Dossier d'autorisation environnementale unique

X.3 Avis de l'autorité environnementale

**Avis en date du 29 janvier 2019
de la Mission régionale d'autorité environnementale d'Île-de-France
sur le projet d'aménagement du secteur « Est N 118 »,
situé à Orsay, Palaiseau et Saclay (Essonne),
dans le cadre des zones d'aménagement concerté (ZAC)
de Corbeville et du quartier de l'École polytechnique**

Illustration 4: Programmation de la ZAC du quartier de l'École polytechnique

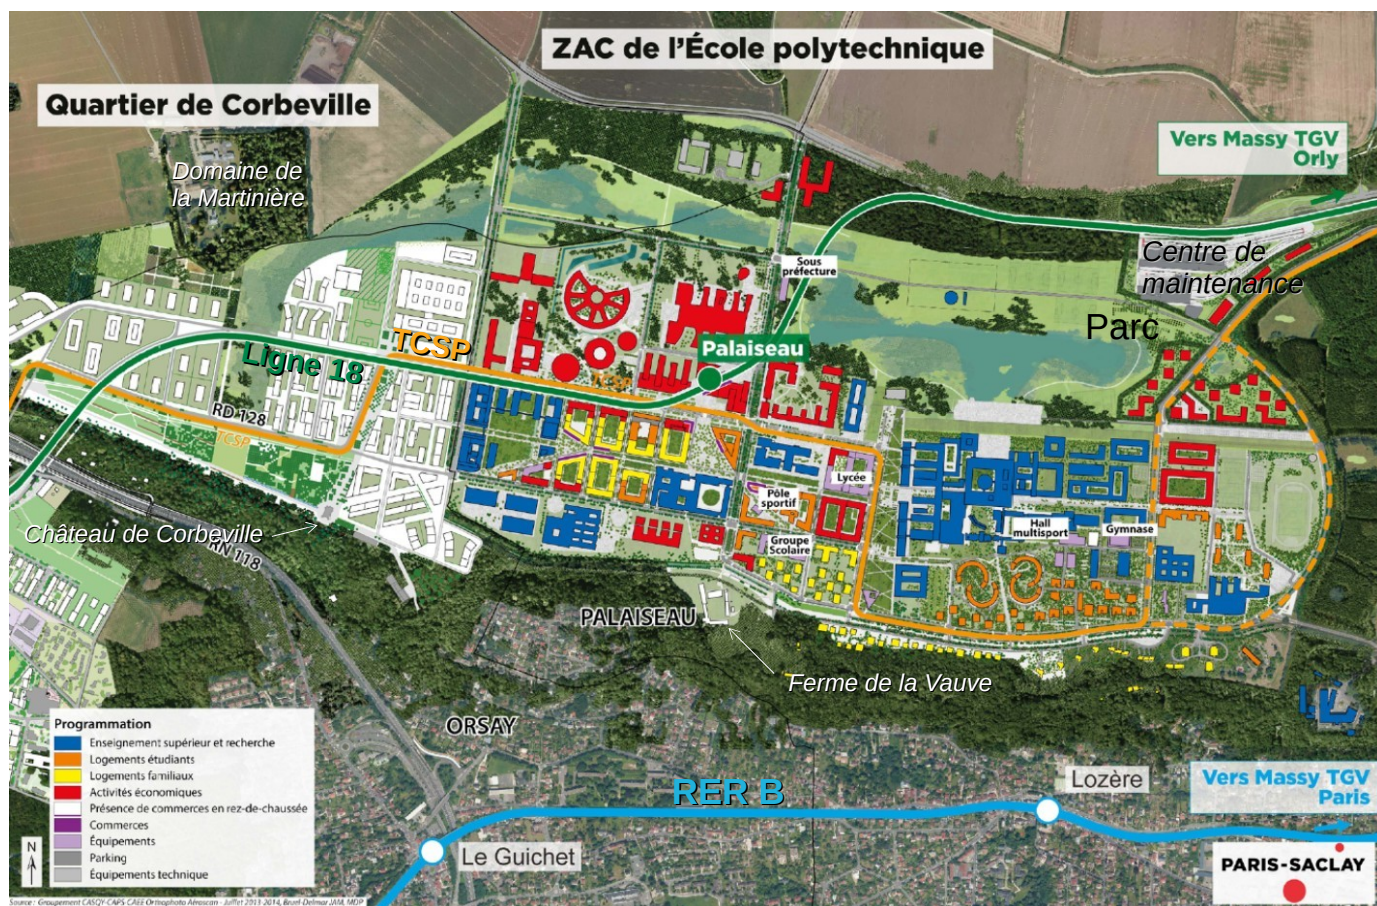
16 La MRAe relève que la carte de la programmation de la ZAC ne fait pas apparaître ces 3 derniers usages.

- **le phasage de la ZAC Polytechnique par typologie de surface de plancher (logements, équipements, enseignement, commerces etc) compte tenu de l'avancement inégal constaté aujourd'hui selon les typologies ;**
- **l'emplacement des nouveaux projets immobiliers (centre de maintenance de la ligne 18, lycée international et sous-préfecture¹⁹) sur une carte.**
- **l'échéance de livraison finale de la ZAC.**

Illustration 11: Carte de destination du SDRIF au droit du site (source : étude d'impact)

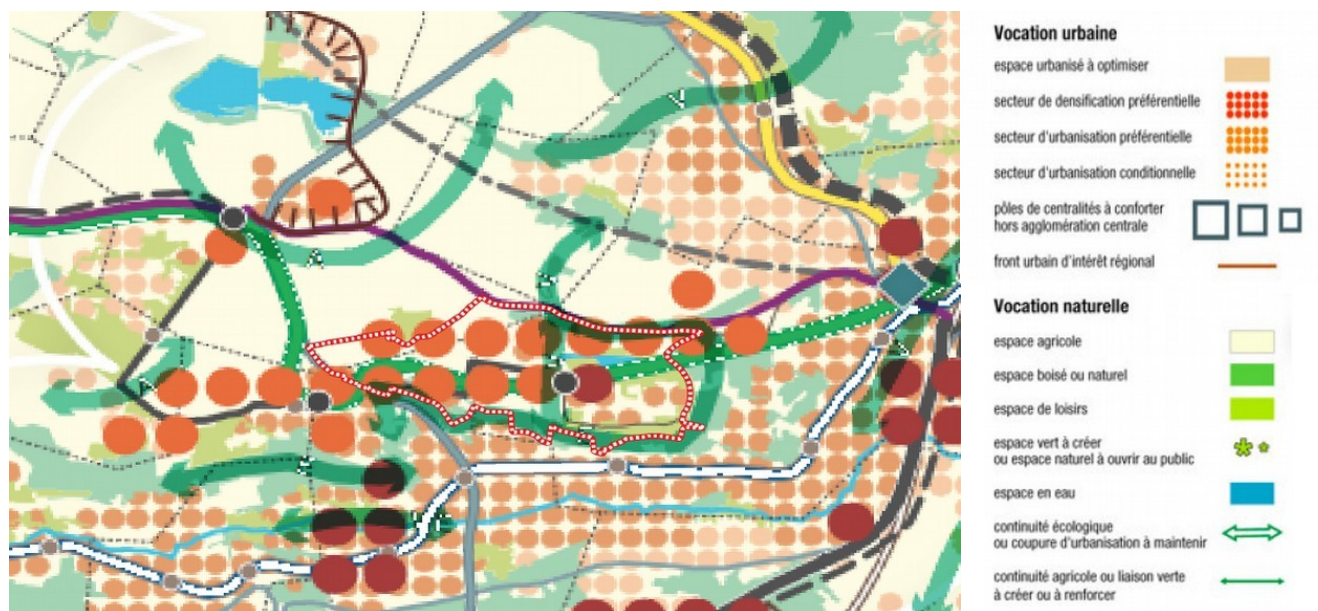
La MRAe relève que cette dernière affirmation est contradictoire avec les chiffres annoncés au chapitre relatif aux impacts du projet sur la population, puisqu'une densité moyenne de 24 logements y est annoncé (p. 524).
